ASEMAKAAVASELOSTUS

TUNTURITIEN ASEMAKAAVAMUUTOS

SELOSTUS 13.5.2024

Levin Tunturien asemakaavan valmisteluaineiston nähtävilläoloaikana (14.4.-5.5.2022) saatujen lausuntojen (4 kpl) ja mielipiteiden (4 kpl) tiivistelmät ja vastineet niihin:

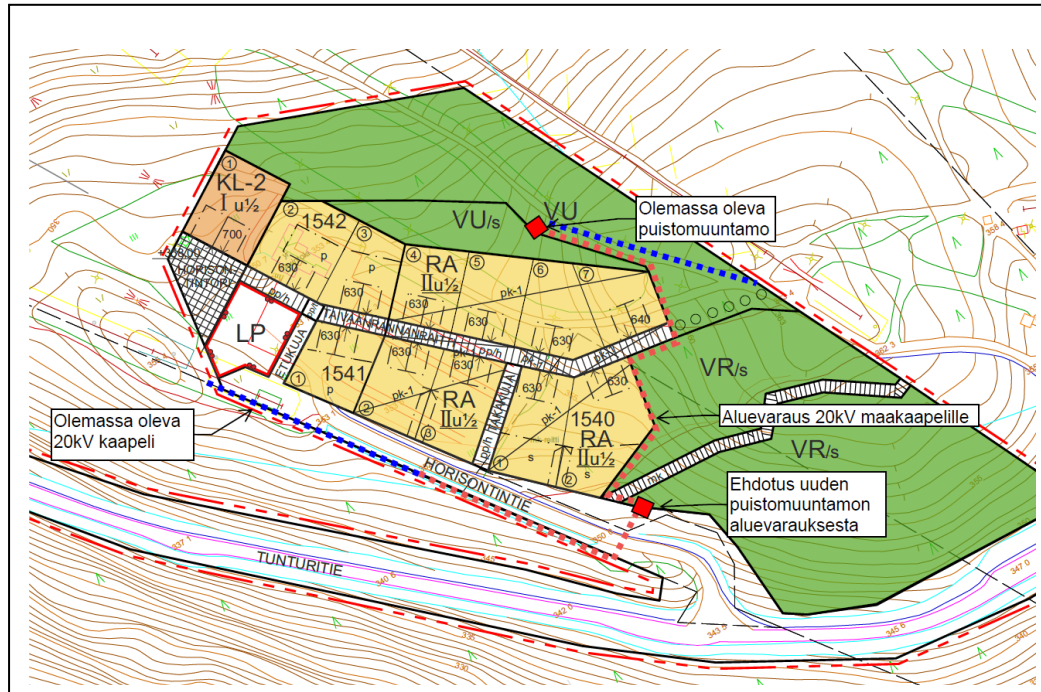
Rovakaira lausuu aluevarauksen olemassa olevalle sekä uudelle puistomuuntamolle ja uudelle sekä vanhoille 20 kV maakaapeleille. Olemassa olevan puistomuuntamon ja kaapeleiden karkeat sijainnit on esitetty verkkokartassa. Ennen kuin kaava voidaan toteuttaa valmiiksi asti luonnoksen mukaisena, tulee Rovakairan käytössä oleva 20 kV kaapeli siirtää pois rakennuspaikkojen tieltä. Kaapelin siirron maksaja tulee olla selvillä ennen kaapelin siirtämistä. Esitämme, että kaapelin siirto toteutetaan nykyisten maanomistajien kustannuksella.

Olemassa oleva 20 kV kaapeli ja puistomuuntamo sekä uudet aluevaraukset 20 kV maakaapelille ja puistomuuntamolle huomioidaan kaavakartan tarkistuksessa ehdotusvaiheeseen.

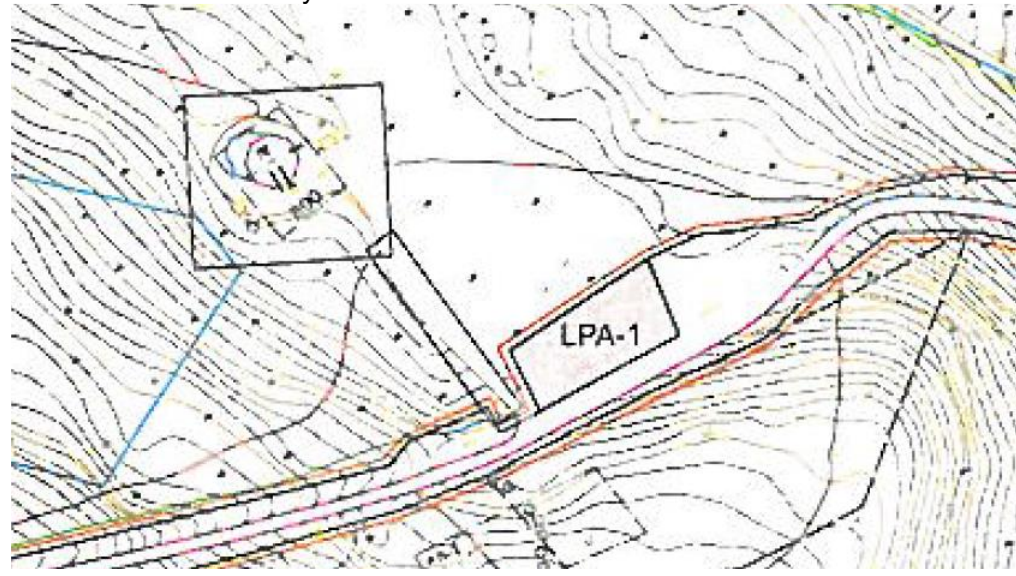
Pysäköintikerros pk-1 luokitellaan asemakaavamääräyksissä rakennuksen alimmaksi kerrokseksi ja yleisissä määräyksissä annetaan mahdollisuus rakentaa kellarikerros jos pysäköintiratkaisut sen sallivat. Edellä mainitun johdosta on pk-1 määräysten alaisille tonteille K1542 tontit 4-7, K1541 tontit 2-3, K1540 tontit 1 ja 2 lisättävä kerroskorkeuteen k (kellari) ilman alleviivausta.

Kaavamääräystä tarkistetaan lautakunnan päätöksen mukaisesti.
